会計検査の指摘事例とその解説(90)

今回は、農林水産省関係の補助事業に係る設計不適切及び施工不良の事例と経済産業省関係の交付金事業に係る設計不適切な事例を紹介します。

図-1 街路灯の基礎の概念図

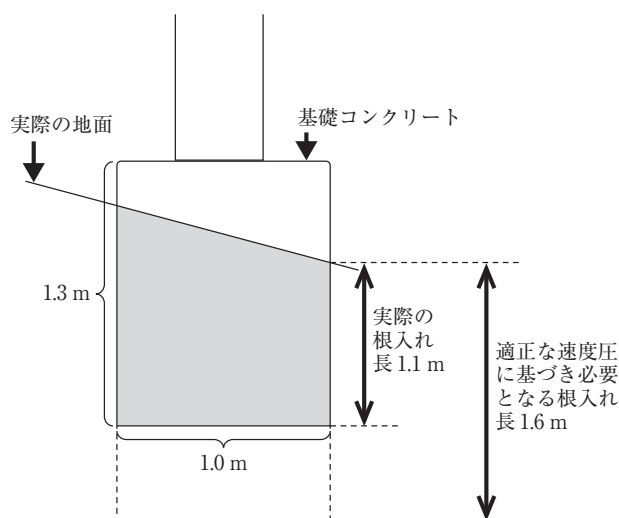
しかし、上記の速度圧は、強度計算基準によるものではなく、本件街路灯が適用対象とならない建築基準法施行令（昭和25年政令第338号）の規定に基づいて算定されたものであり、強度計算基準による速度圧 $2,210.0\text{N}/\text{m}^2$ に基づき算定される風荷重等を上記の換算表に当てはめると、基礎コンクリートの前面幅及び側面幅がいずれも 1.0m である場合の必要となる根入れ長は 1.6m となっていました。また、請負人が設計図面の記載を誤っていたり、設置場所が斜面であったりしていたため、実際に施工された街路灯2基は、斜面下部の基礎の前面における根入れ長が 1.1m しか確保されていませんでした（図-1）。

そこで、街路灯2基の基礎について、実際の施工状況に基づき改めて安定計算を行ったところ、いずれについても、斜面下部の基礎の前面地盤における水平地盤反力度 $51.9\text{kN}/\text{m}^2$ は、受働土圧強度 $22.8\text{kN}/\text{m}^2$ を大幅に上回っていました。

本件の担当調査官に発見の端緒を聞くと、強度計算書の根入れ長と設計図面の根入れ長が異なってい

たこと、また、現地を確認すると出来形が設計図面とも異なっていて基礎が地上に突き出ていることでした。このように強度計算書と図面との突合、また、工事完了後の現場については、少なくとも見ることができる範囲の確認という基本動作が必要でした。

手直し工事は、基礎幅を 130cm 、根入れ長を 110cm として基礎コンクリートを増し打ちすることにより、水平地盤反力度が受働土圧強度以下となる工事を行っており、これについては現地取材で確認しました。
